德阳市第八中学校

关于<关于国有投资项目审核质量专项审计调查发现问题整改函>的整改公示

德阳市第八中学校 关于国有投资项目审核质量专项审计调查 发现问题整改内容

附件 1：技术通知单

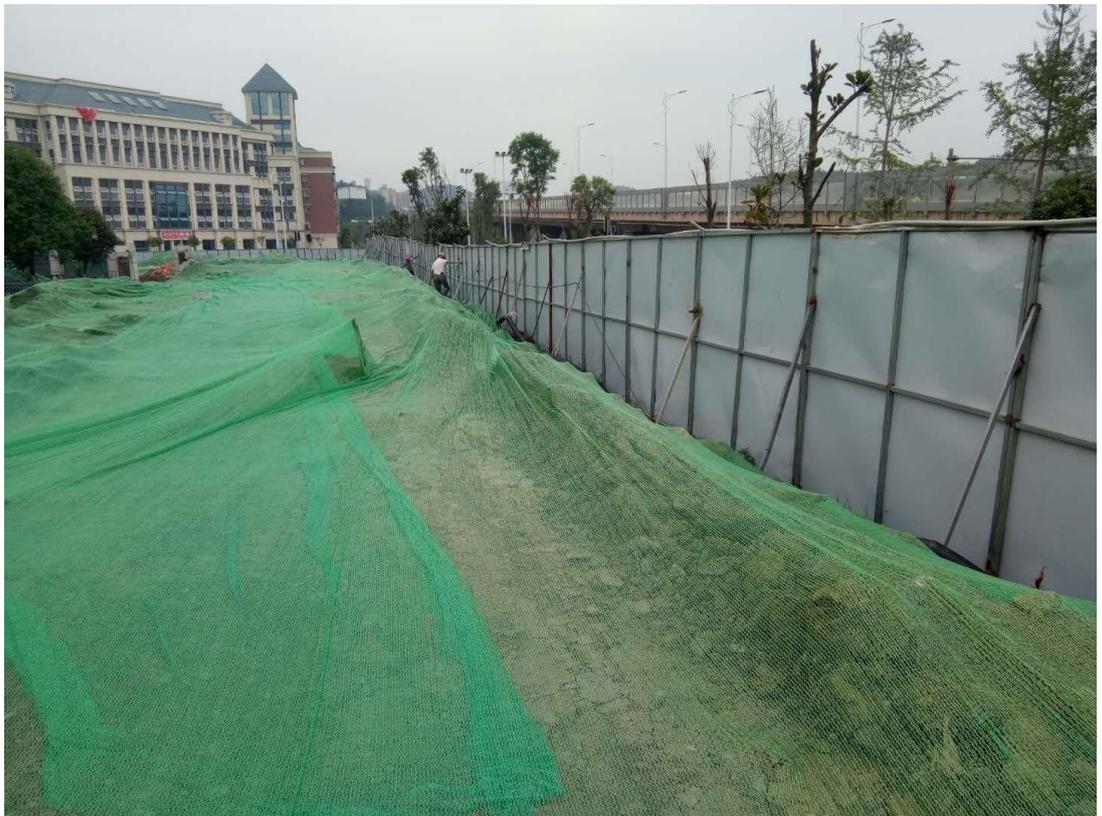
(1)、砂浆厚度问题：业主单位提供的关于外墙外装饰做法的两份技术通知单，均为设计单位四川宏基原创建筑设计有限公司于 2019 年 1 月 12 日出具的，单号为 10677。但是部分内容不一致，一份内容为 13 厚 M10 干混砂浆打底和 7 厚干混砂浆找平，一份内容为 12 厚 M15 湿拌水泥砂浆打底和 6 厚湿拌水泥砂浆找平。竣工图反映为 12 厚 M15 湿拌水泥砂浆打底和 6 厚湿拌水泥砂浆找平，但结算按 13 厚 M10 干混砂浆打底和 7 厚干混砂浆找平计取价款。

调整处理意见：该问题由于原设计图外墙立面砂浆找平层为 12 厚和 6 厚，而投标清单项目特征描述为 13 厚和 7 厚，施工单位请示甲方和设计确认最终具体做法，设计单位最初出具技术通知单为 12 厚和 6 厚，后因德阳市城乡规划局要求将相关楼栋外墙外装饰做法由原设计的外墙涂料改为外墙真石漆，设计单位重新出具技术通知单为 13

厚和 7 厚，并在此单上注明“2017 年 9 月 4 日所出技术通知单，单号 10677 作废”，且通知各单位将原技术通知单收回，后施工单位严格按照最新版技术通知单要求实施，故该部分不涉及金额调整。经设计单位、监理单位组织专家核实，不影响使用功能，不涉及安全问题。（附件 1：技术通知单）
